# 除染装置スラッジ回収装置搬入に伴う プロセス主建屋開口部の設置工事について

2022年10月6日

東京電力ホールディングス株式会社

本面談では、前回のコメント回答と過去のプロセス主建屋Ss900評価結果と開口設置影響、災害時の開口部に対する機動的対策の説明を行う。

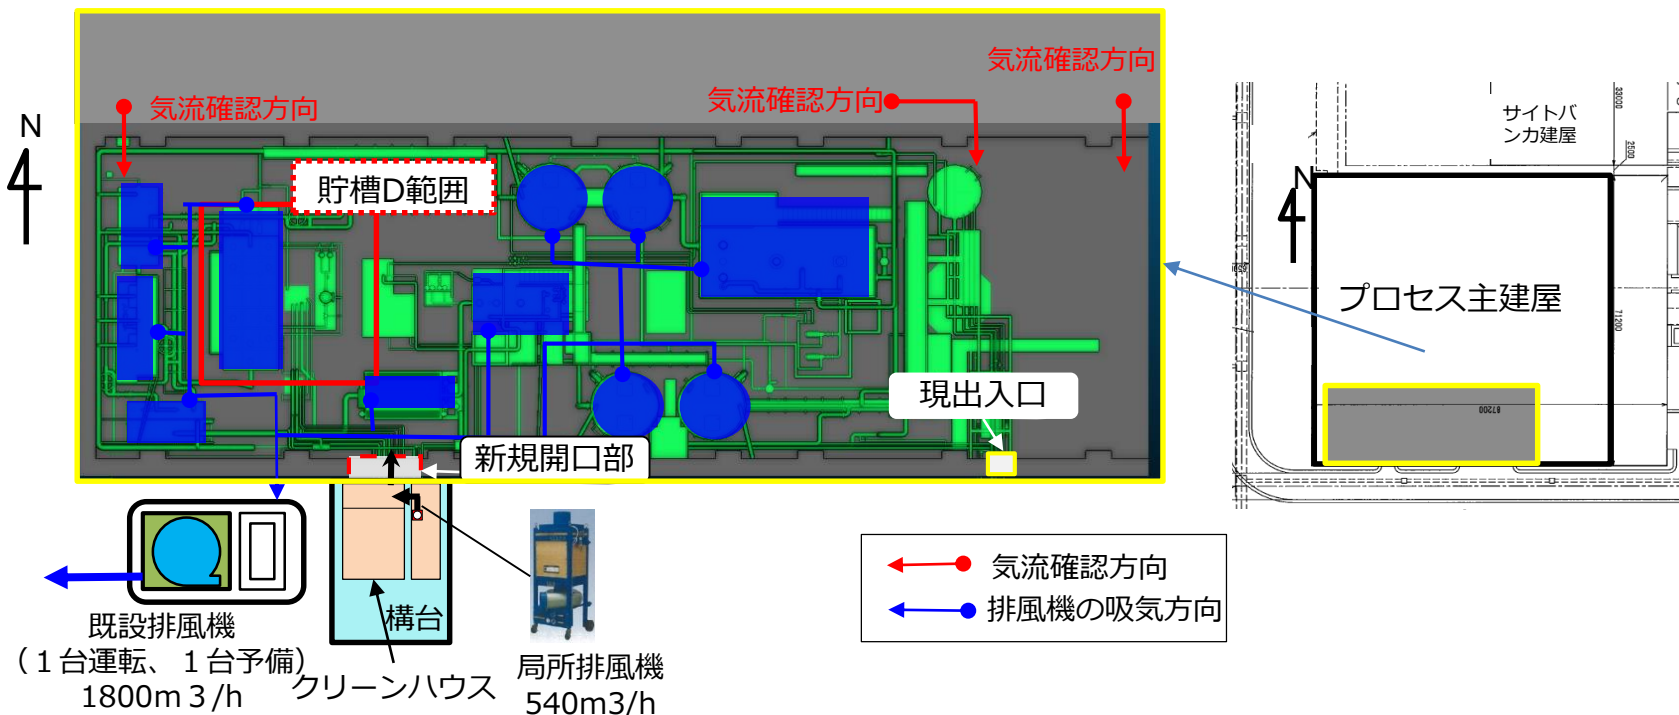
・開口部設置後において、プロセス主建屋の負圧管理と既設排風機の耐震評価が不要であることを示すこと。

・開口作業時に行う気流確認の手順を示すこと。

- P20に示す通り、プロセス主建屋の貯槽Dのエリアにおいて、既設排風機の影響により、プロセス主建屋は建屋内側の向きに気流が生じており、ダストの屋外流出防止が図られている。
- 既設排風機の風量1800m<sup>3</sup>/hに対し、本工事で運用する局所排風機の風量は540m<sup>3</sup>/hであり、プロセス主建屋の気流に影響を与えるものではない。
- P28～P30で示す敷地境界線量評価において、シャッター無し、クリーンハウス無し、既設排風機の機能を考慮しない条件で評価を行い、敷地境界に対し、影響が著しく小さいことを確認している。
- 上記の通り、開口部の設置が建屋内のダスト流出防止をする気流に影響を与えるものではないと考えるが、開口部の設置工事において、段階的に気流確認を実施し、影響が無いことを確認する。
- 気流確認は下記の時期に下図に示す場所で実施する。
  - 壁貫通1箇所目貫通後
  - 開口率約50%完了後
  - 開口率100%完了後

**A：P25に記載。**

**A：P25に記載。**

### ■ プロセス主建屋Ss900評価と開口設置影響

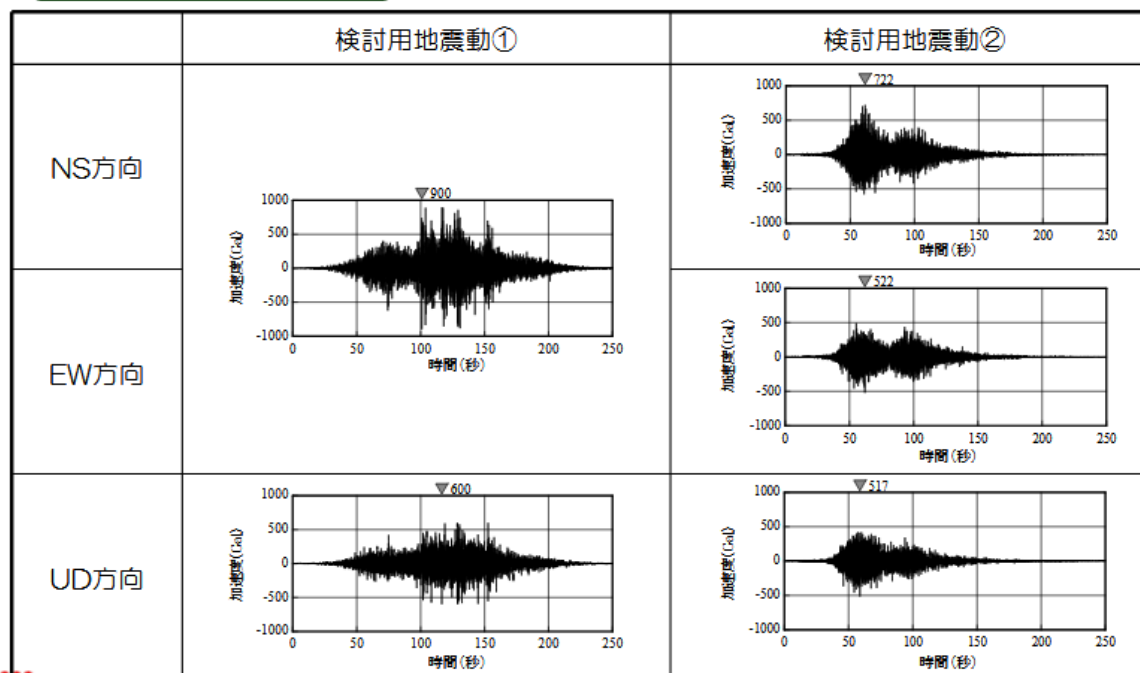
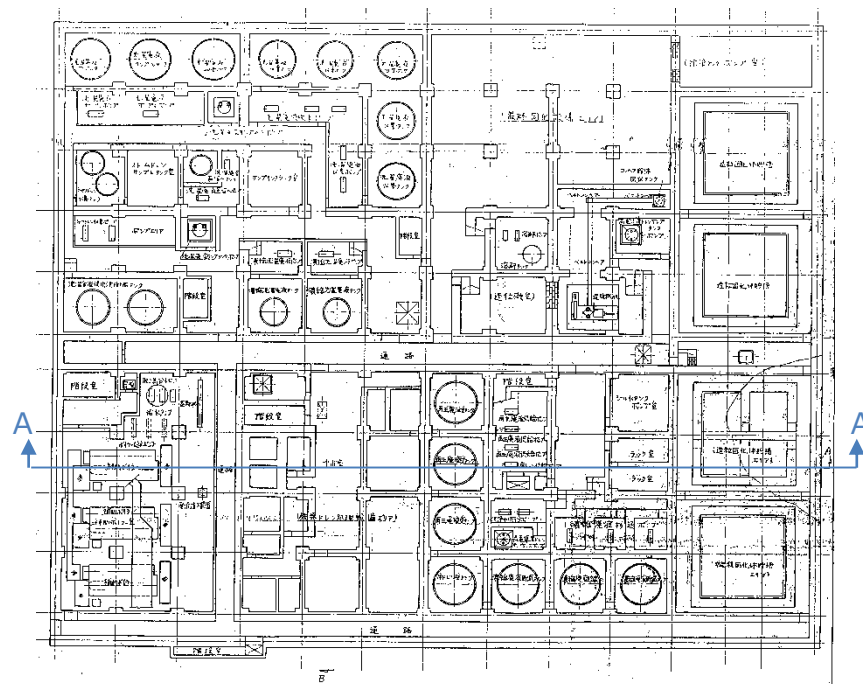
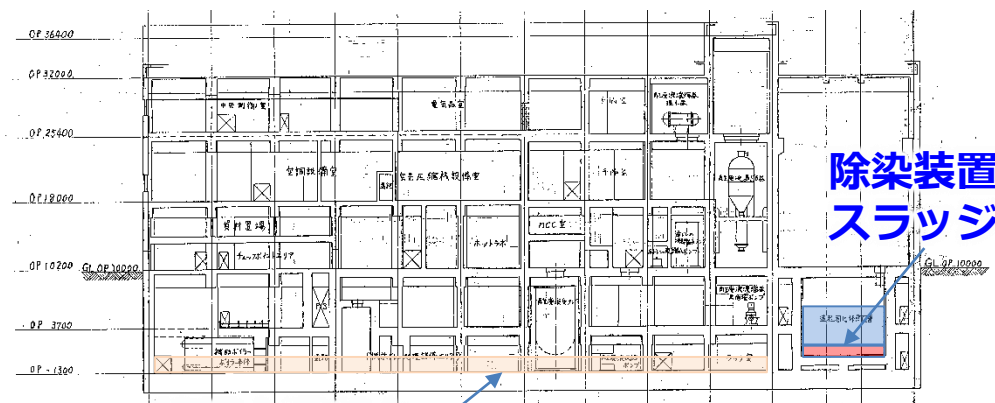
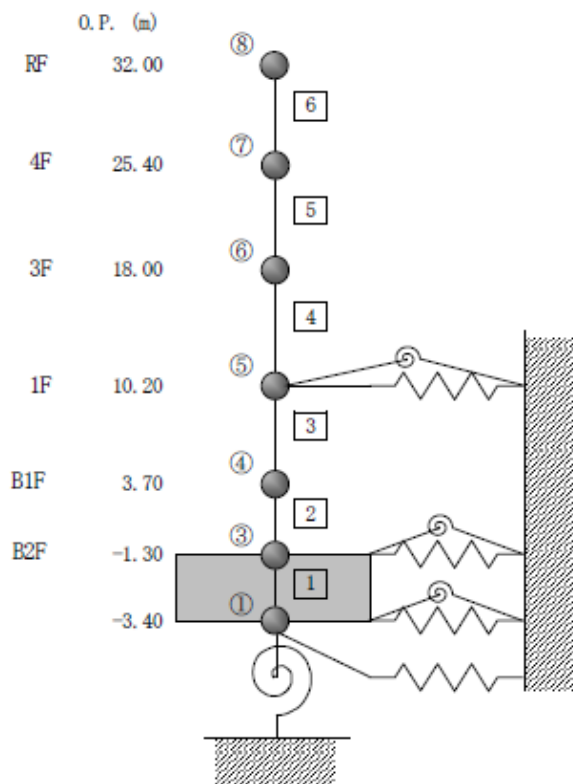
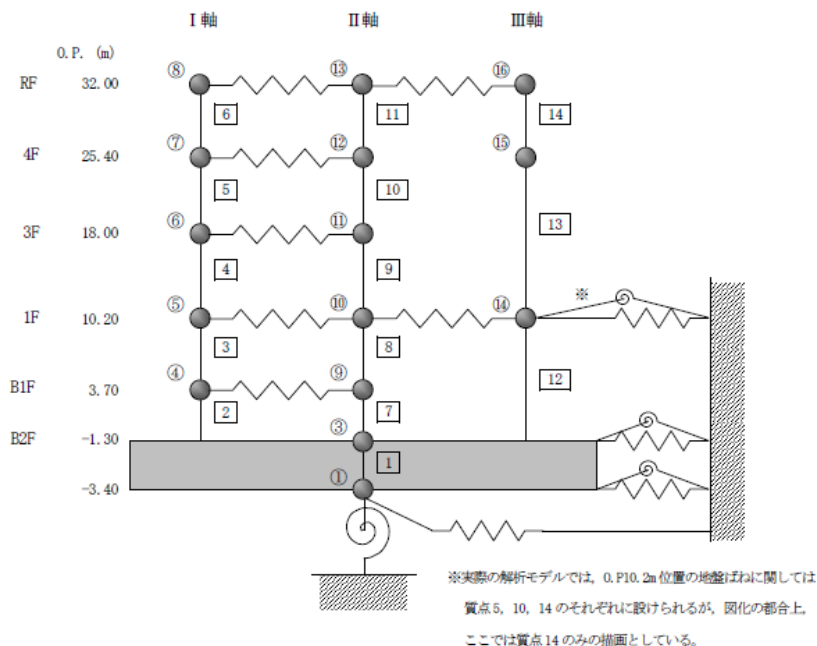
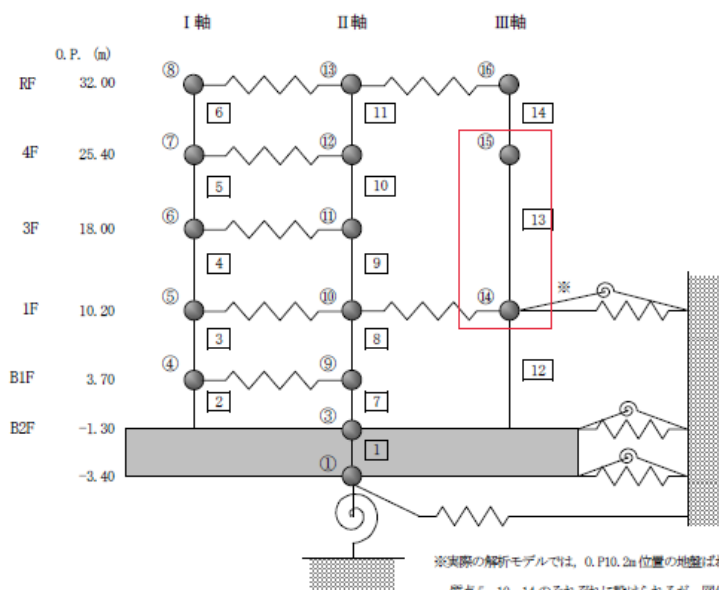
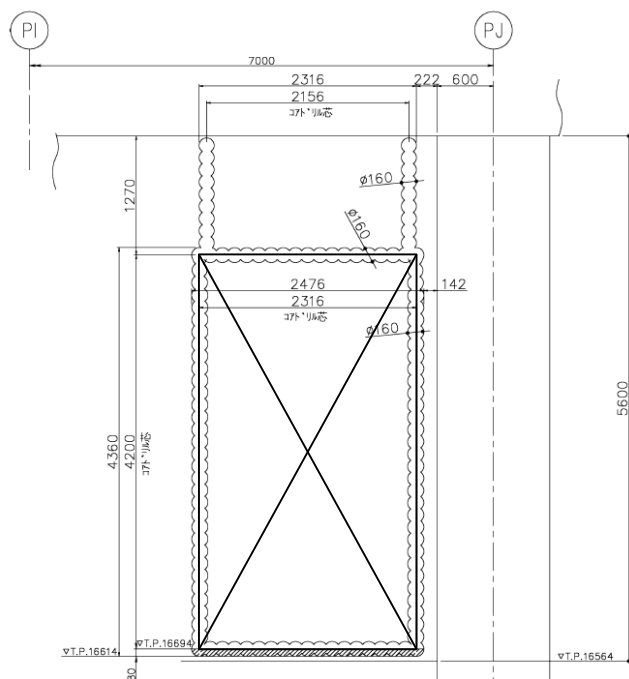
・今後、プロセス主建屋について、開口部設置後のSs900に対する耐震評価を説明するとしているが、安全上の要求事項及びそれに基づく評価条件等を示すとともに、評価結果を説明すること。その際、シャッターやクリーンハウスに対しての評価条件等も併せて説明すること。

- プロセス主建屋の地震応答解析モデルのうち、開口による影響が大きいと考えられるEW方向について、剛性への影響について検討を実施する。
- 今回新たに設置する開口の大きさは幅2.316m、高さ4.2mであり、これを考慮すると、せん断断面積で120.0m<sup>2</sup>、断面2次モーメントで65,239.1m<sup>4</sup>である。これらは、それぞれ開口設置前よりも4.5%、1.7%程度の減少でしかないため建物の振動性状や耐震性に影響をほとんど与えるものではない。

- 今回新たに設置する開口の大きさは幅2.316m、高さ4.2mであり、これによって減少する質量は約18.7tである。
- 一方で、今回新たに設置するステージやシャッターの重量は、約6.1tである。
- このため、差し引き重量としては、約12.6t（約124kN）程度減少する。
- 元々の地震応答解析で考慮していた重量よりも減少することから、現在の重量で評価することは保守的であり、開口の設置及びステージの設置は、耐震上問題とならない。

**A：P40～P47にプロセス主建屋Ss900評価と開口設置影響について記載。**
